INFORME DE HITO DE CONTROL
N° 002-2022-OCI/3472-SCC

**“EJECUCIÓN CONTRACTUAL DE LA IOARR - RENOVACION DE
COLECTOR SECUNDARIO Y CONEXIÓN DOMICILIARIA DE
ALCANTARILLADO; EN EL (LA) AV. JOSE QUIÑONES CUADRA 4, 5,
6, 7 Y 8, AV. ORIENTE CUADRAS 1, 2 Y 3, CALLE 07 DE ENERO
CUADRAS 4 Y 5, PASAJE IMELDA LOPEZ CUADRA 2 DISTRITO DE
CHICLAYO, PROVINCIA CHICLAYO, DEPARTAMENTO
LAMBAYEQUE”**

**HITO DE CONTROL N° 1 - AVANCE DEL PROCESO DE EJECUCIÓN
DE LA OBRA A FEBRERO 2022 Y VALORIZACIÓN
CORRESPONDIENTE A ENERO DE 2022.**

Imágenes n.ºs 1 y 2
Planos AL-01 y AL-02 "Red proyectada de Alcantarillado (Planta Av. Quiñones)" DE SECTORES
INTERVENIDOS DURANTE LA VISITA DE LA COMISIÓN DE CONTROL

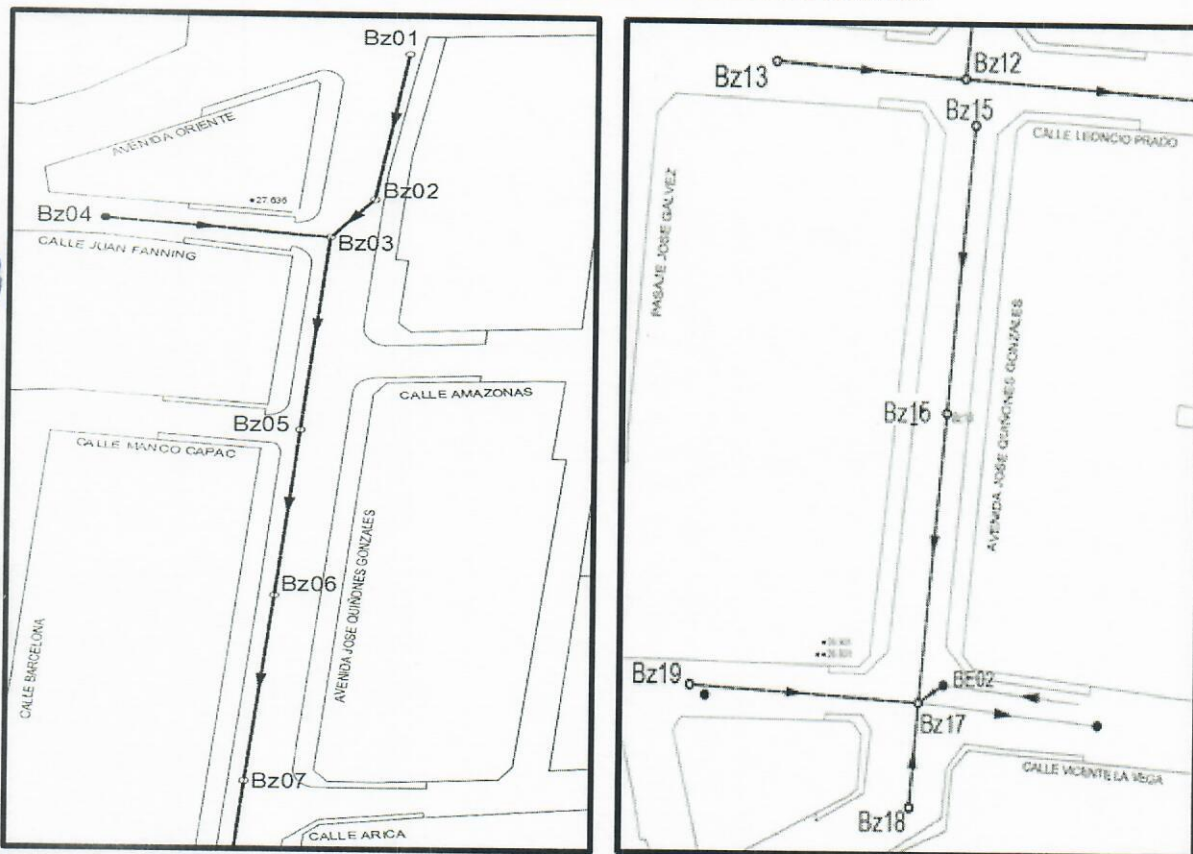
Por otro lado, respecto, a la partida 01.05.06 "EMPALME A BUZON Y CONST. DADO CONCRETO f'c=175 kg/cm² 0.55 x 0.55 x 0.55", según se verificó durante la visita de inspección de obra, realizada por la comisión de control, en conjunto con el ingeniero supervisor de obra, los días 8 y 14 de febrero de 2022⁴, el contratista ejecutó trabajos en el sector Avenida Quiñonez, en los tramos entre buzones 1 - 2, 2 - 3, 4 - 3, 3 - 5, 5 - 6, 6 - 7, 15 - 16, 16 - 17, 19 - 17 y 18 - 17, en cuyos tramos, se requerían los siguientes empalmes:

Por lo expuesto, considerando que la contratista, ya había valorizado en el mes anterior (diciembre de 2021, valorización de obra n.º2) la cantidad de cinco (5) und de empalmes y dados de concreto; en el mes de enero de 2022, correspondía valorizar la cantidad de quince (15) und; sin embargo, se permitió que el metrado valorizado y acumulado, resulte superior al realmente ejecutado.

Imágenes n.ºs 5 y 6
Tapas de concreto en cajas de registro en sector "Avenida Quiñonez"

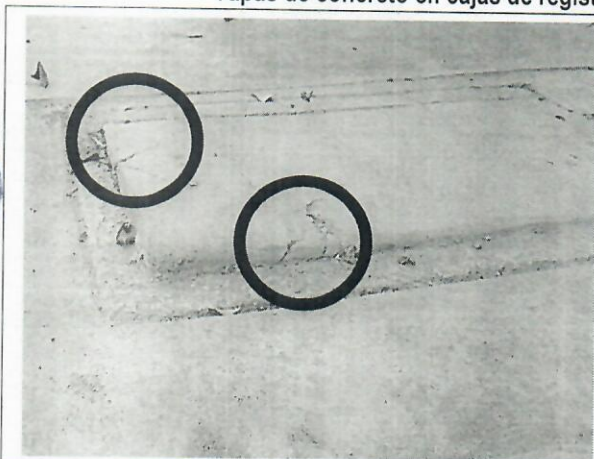
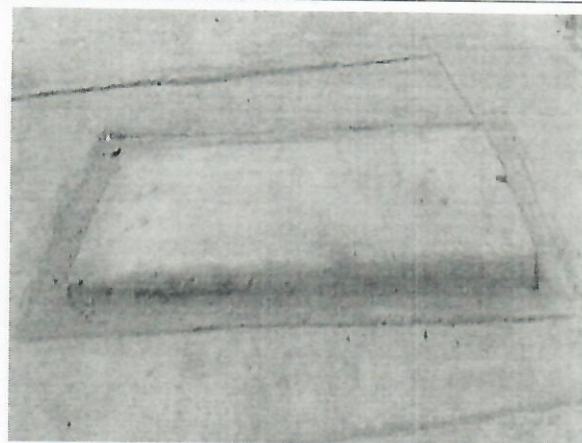
- b. Las tapas de concreto colocadas de las cajas de registro de las conexiones domiciliarias, de las viviendas con numero de dirección 757 y 785, presentan fisuras y han sido instaladas con niveles superiores al nivel terminado de la vereda, como se aprecia a continuación:

Vista tomada de tapa de concreto instalada en caja de registro, en conexión domiciliaria de vivienda de número de dirección 757, (ubicada entre las calles Manco Cápac y calle Cádiz)

Vista tomada de tapa de concreto instalada en caja de registro, en conexión domiciliaria de vivienda de número de dirección 785, (ubicada entre las calles Manco Cápac y calle Cádiz)

Imágenes n.ºs 7 y 8
Detalle del refuerzo de la tapa de la caja de registro y de su agarradera
Plano AL-21 "Detalle de Conexiones Domiciliarias"

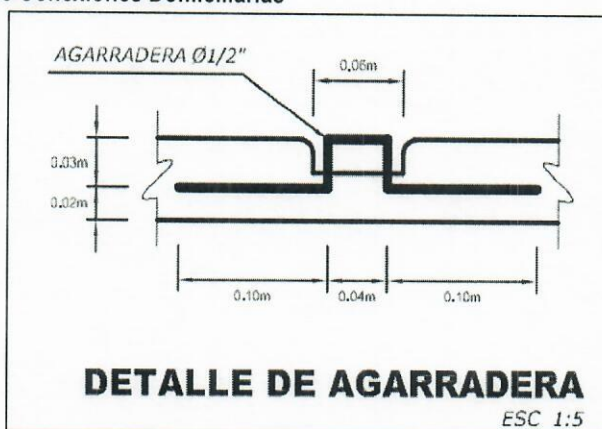
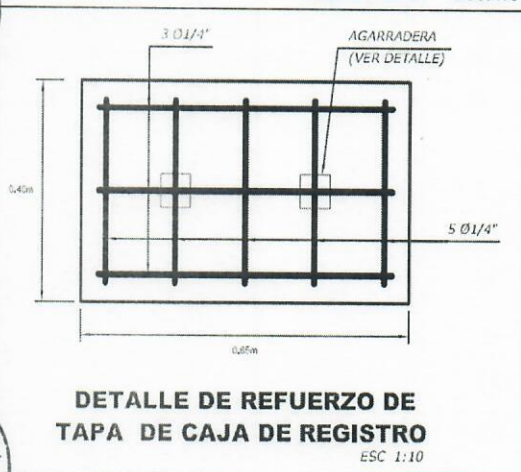
- c. Ninguna de las tapas de concreto (70 und aproximadamente) instaladas en las cajas de registro en el sector Avenida José Quiñonez, posee agarraderas; pese a que el Plano AL-21 "Detalle de Conexiones Domiciliarias", indica que cada tapa de concreto deberá poseer dos (2) agarraderas, con acero de refuerzo inmerso en el concreto, según se muestra a continuación:

Imágenes n.ºs 9 y 10

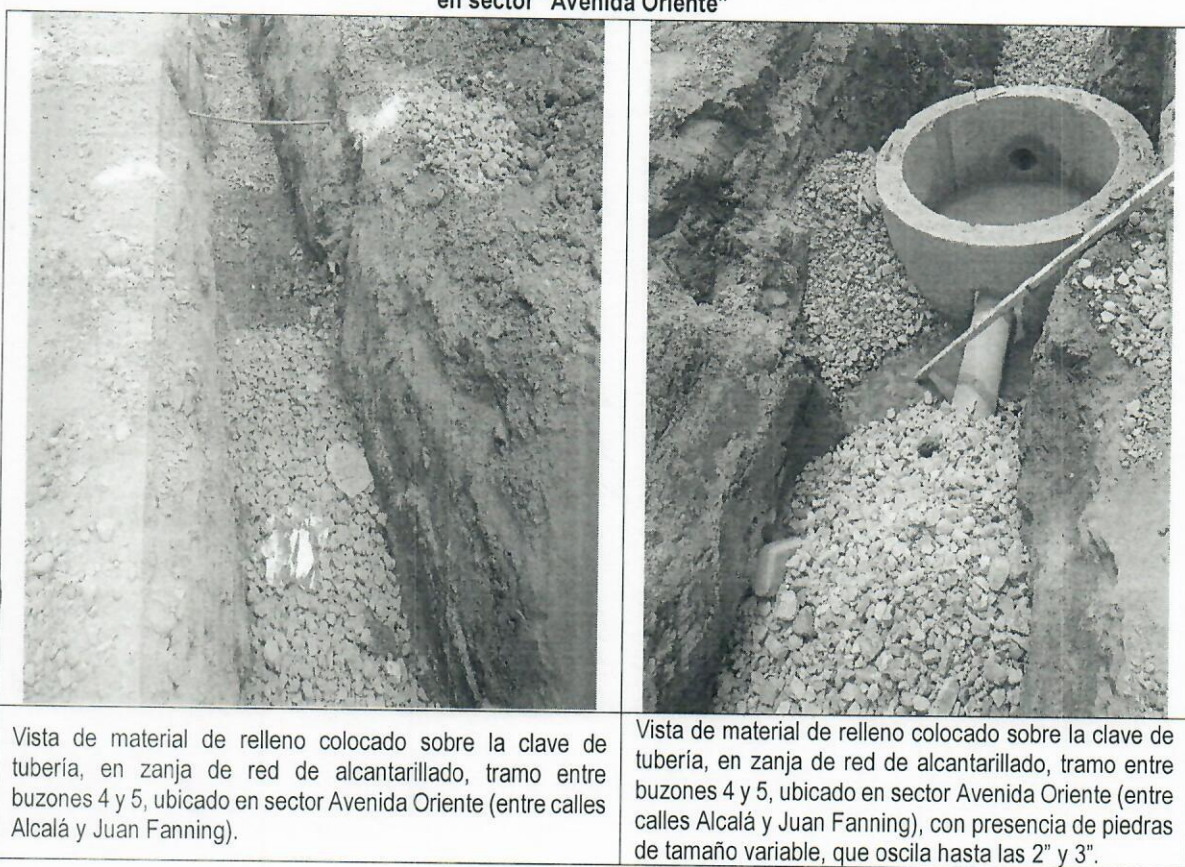
Material de relleno colocado sobre tubería en zanjas de red de alcantarillado en sector "Pasaje Imelda"

Imágenes n.ºs 13 y 14

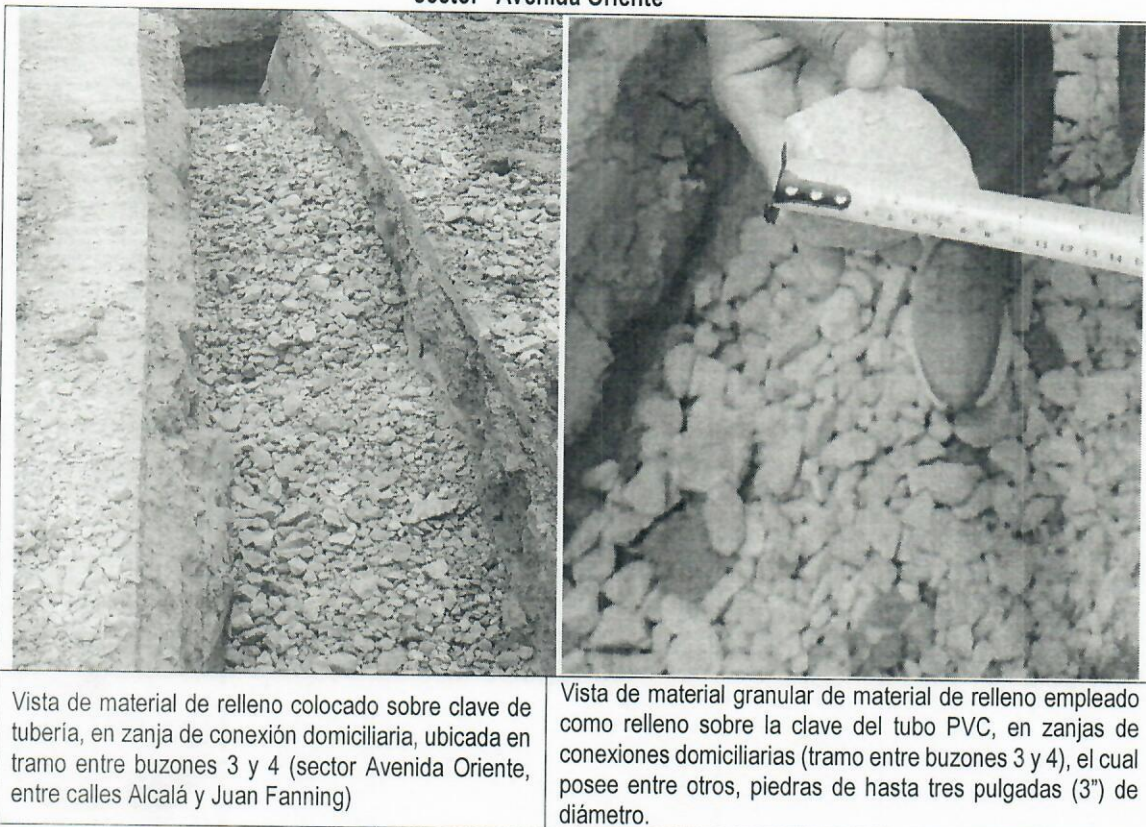
- b. En el sector Avenida Oriente, se aprecia que el material de relleno colocado en las zanjas de la red de alcantarillado (Avenida Oriente, entre calles Alcalá y Juan Fanning) y de las

Vista de material granular de material de relleno empleado como relleno sobre la clave del tubo PVC, en zanjas de conexiones domiciliarias (tramo entre buzones 3 y 4), el cual posee piedras de hasta tres pulgadas (3") de diámetro.

Vista de material de relleno colocado sobre clave de tubería, en zanja de conexión domiciliaria, ubicada en tramo entre buzones 3 y 4 (sector Avenida Oriente, entre calles Alcalá y Juan Fanning)

Imágenes n.ºs 19 y 20

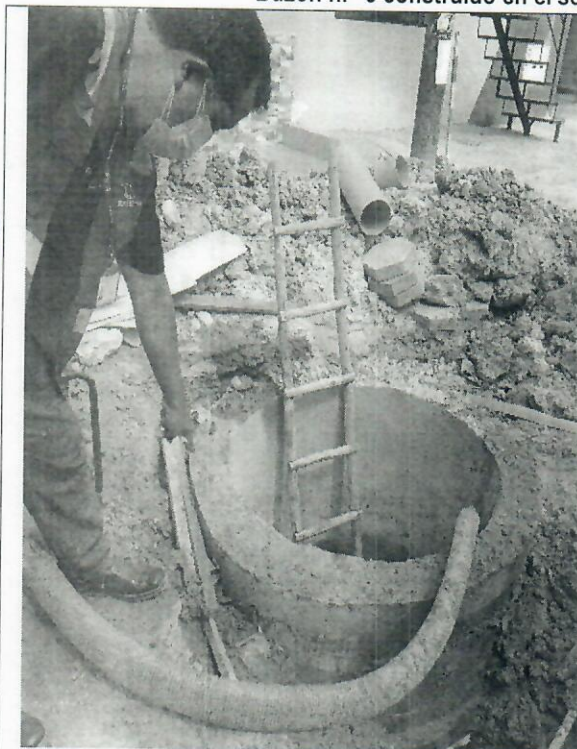
- b. En el sector José Quiñones las zanjas de la red de alcantarillado y conexiones domiciliarias, en los tramos entre buzones 3 - 5 y 5 - 6 (entre las calles Juan Fanning y Cadiz), ha sido realizado el relleno hasta el nivel entre -0.30m y -0.40m (aproximadamente) del nivel final del pavimento, con arena fina, material que se encuentra en estado suelto; dicha situación, de igual forma se observa en las zanjas de la red de alcantarillado y conexiones domiciliarias de la calle Vicente de la Vega, tramo entre buzones 17 y 19, según se muestra a continuación:

Material de relleno colocado en zanjas de red de alcantarillado y conexiones domiciliarias en sector "Avenida Oriente"

Imágenes n.ºs 25 y 26

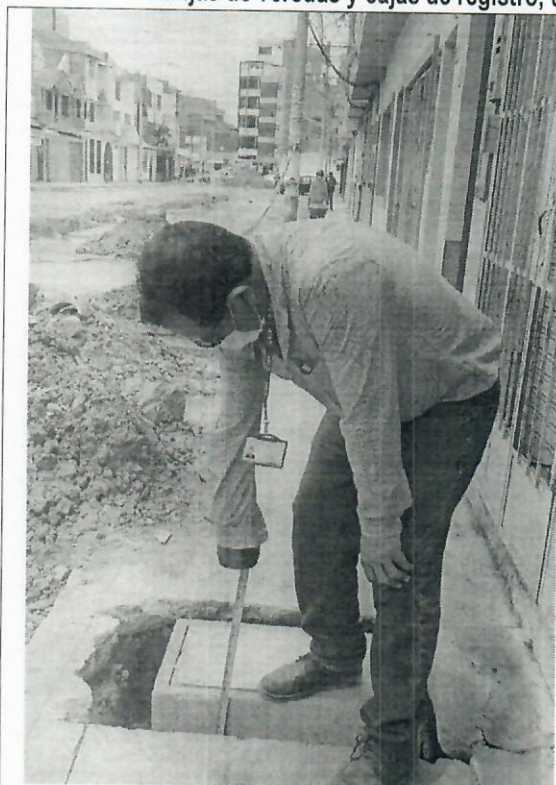
Vista de personal obrero, relleno de zanjas de vereda, con arena fina, desde el nivel de fondo de caja de registro, hasta el nivel -0,10m aprox. de la vereda existente.
